中央新幹線南アルプストンネル山梨工区  
山梨・静岡県境付近の調査及び工事の計画について

別冊

令和 5 年 4 月

東海旅客鉄道株式会社

図 3 4 掘削エネルギー

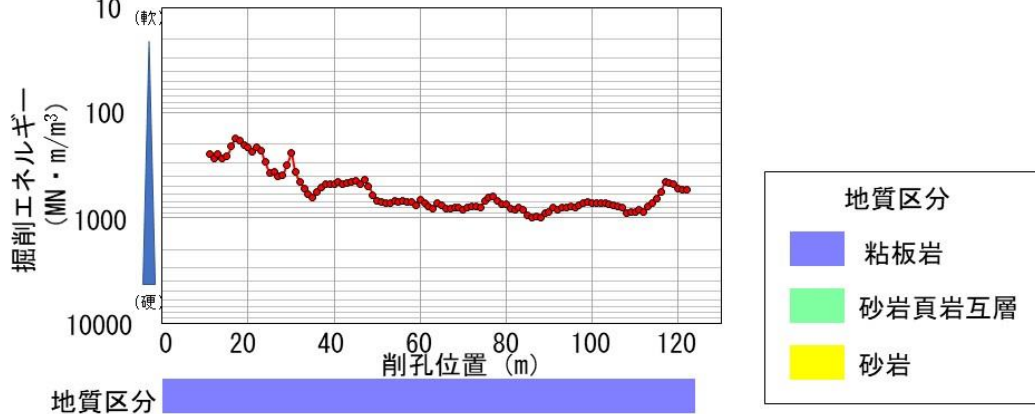
<ul style="list-style-type: none"> <li>掘削エネルギーの資料など、一般の方でも分かるよう説明をつけて欲しい。</li> </ul>	<p>一般の方にも分かるように記載すると以下のようになります。</p> <ul style="list-style-type: none"> <li>一定の力でビット（ボーリングマシン先端の岩盤を削る器具）を岩盤に押し付けて削孔すれば、破碎質な（割れやすく崩れやすい）岩盤ほど削孔速度が速くなり、ボーリング延長1m当りを削孔するのに要する時間が短くなるため、掘削エネルギーは小さくなります。逆に硬質な岩盤は削孔速度が遅くなり、ボーリング延長1m当りを削孔するのに要する時間が長くなり、掘削エネルギーは大きくなります。</li> <li>資料への記載方については、今後検討してまいります。</li> </ul>
<ul style="list-style-type: none"> <li>トンネル湧水は環境基準に適合するように処理して排水したとありますが、委員会では、環境基準よりも厳しく大井川の実情に合わせ、大井川を汚さないよう排水されないのでしょうか。</li> </ul>	<ul style="list-style-type: none"> <li>環境基準に適合するように処理して排水、という記載は山梨県内の湧水を適切に処理をして山梨県の河川に放流しているものを指しています。大井川には放流していません。</li> <li>なお、静岡県内におけるトンネル湧水の水質の管理値の検討については、国の有識者会議（環境保全）でも論点となっておりますので、まずはその議論を注視していただければと思います。</li> </ul>

図 3 5 湧水圧測定

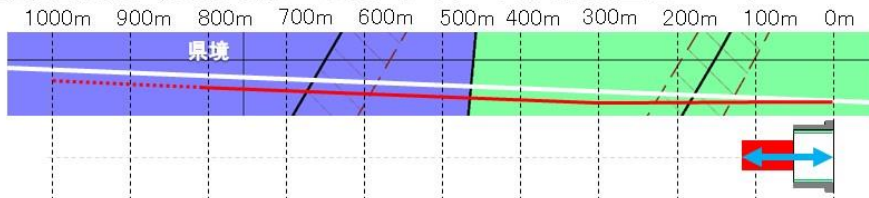
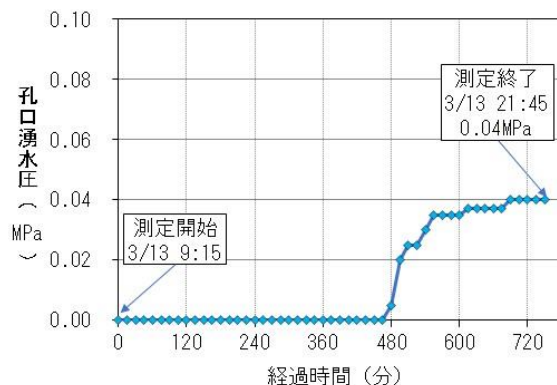
<ul style="list-style-type: none"> <li>・深度100mで行われる孔内湧水圧測定の報告がない。</li> </ul>	<ul style="list-style-type: none"> <li>・3/13に、山梨県内の断層①を含む孔口50mから122mまでの区間における湧水圧測定を実施しました。</li> <li>・測定結果をとりまとめ、4月18日に報告いたしました。</li> <li>・文献※によれば、破碎帯中の透水係数は、ばらつきがあるものの、<math>1 \times 10^{-7} \sim 1 \times 10^{-5} \text{m/sec}</math> に分布しているとされています。</li> <li>・今回、湧水圧測定結果から求めた透水係数 <math>2.39 \times 10^{-7} \text{m/sec}</math> は、文献※によれば破碎帯中の一般的な透水係数と比べても小さな数値で水を通しにくい地質であると言えます。（※地下水ハンドブック P76、改定地下水ハンドブック編集委員会、建設産業調査会、1998.8）</li> </ul>
<ul style="list-style-type: none"> <li>・口元バルブの耐水圧は何MPaか教えてください。</li> </ul>	<ul style="list-style-type: none"> <li>・口元バルブのカタログを送付いたします。（製品略号：S30KFS0）</li> <li>・カタログ値として耐水圧約5.1MPaの耐水性能が記されております。</li> </ul>
<ul style="list-style-type: none"> <li>・有識者会議資料（4-90）で静岡県内からボーリング揚水で戻せる理論上の水量（0.84m<sup>3</sup>/分）の考え方を教えてください。</li> </ul>	<ul style="list-style-type: none"> <li>・有識者会議資料におけるボーリング孔の湧水量は、静岡県から掘削する先進坑から山梨県側の先進坑へ貫通させるボーリングによる揚水を考えているので、孔の大きさや揚程、ポンプ能力等から決まるボーリング孔1本あたりの可能な湧水揚水量を算出し、理論湧水量に対してその必要本数を計算しているものです。</li> </ul>
